改善箇所説明図

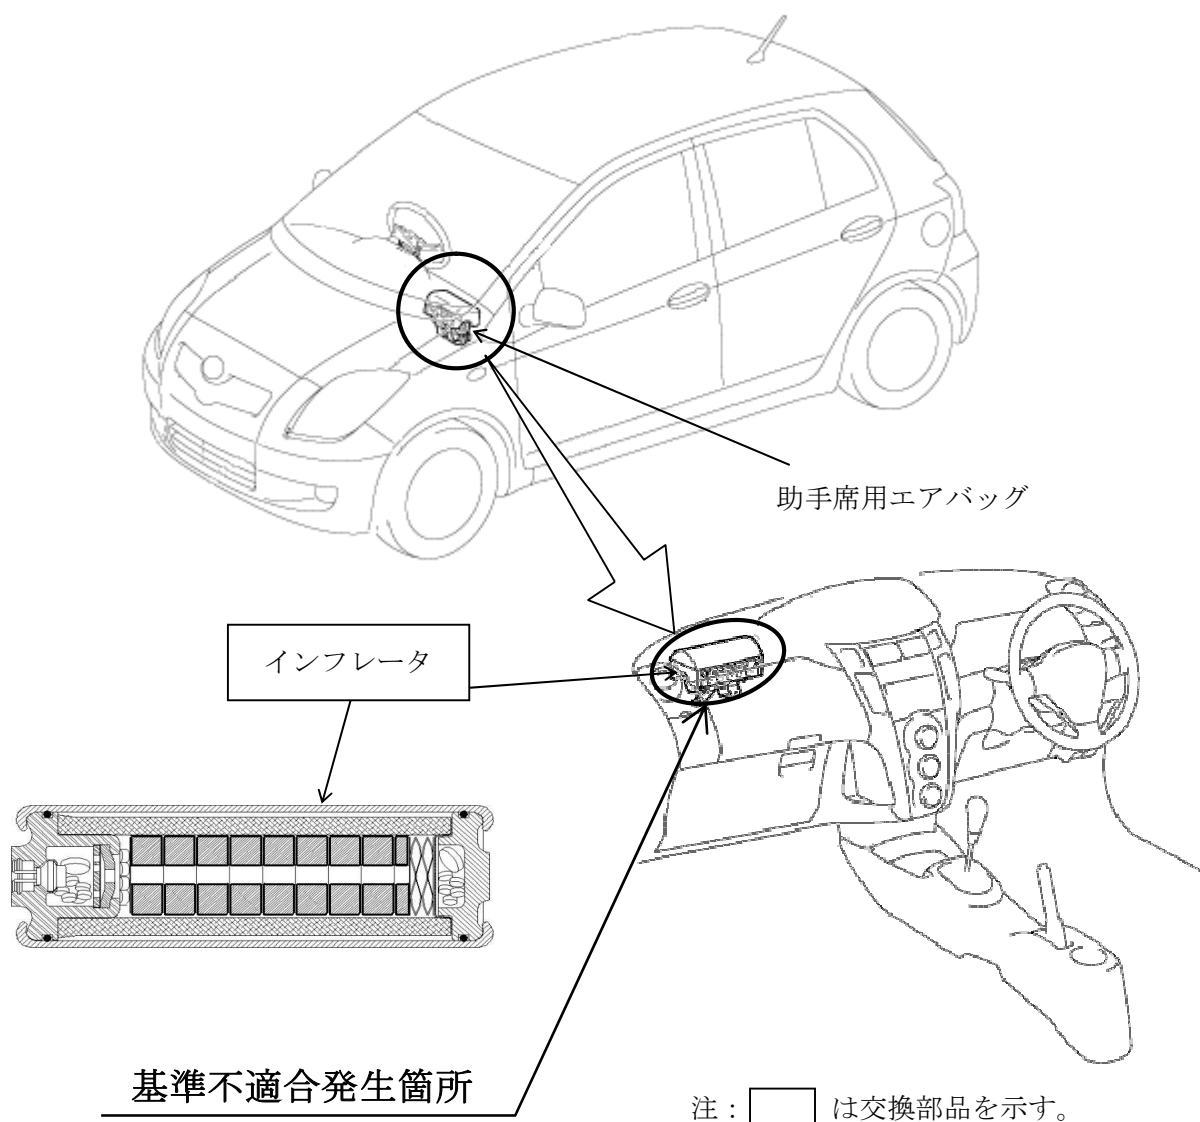
助手席用一段展開制御式エアバッグのインフレーター（膨張装置）において、原因は判明していないが、エアバッグ展開時にインフレーター容器が破損するおそれがあることから、全車両、予防的措置として当該インフレーターを交換する。

全車両、予防的措置として、平成27年5月13日付け、届出番号「3563」に含め、当該インフレーター容器の気密点検を行い、気密不良のものは、インフレーターを新品と交換、または助手席エアバッグの機能を停止する。

また、交換用部品の準備ができた段階で、年式の古いものから順次新品と交換する。

識別：改善済車両には車台番号打刻の末尾4桁目および5桁目の上に黄色ペイントを塗布する。
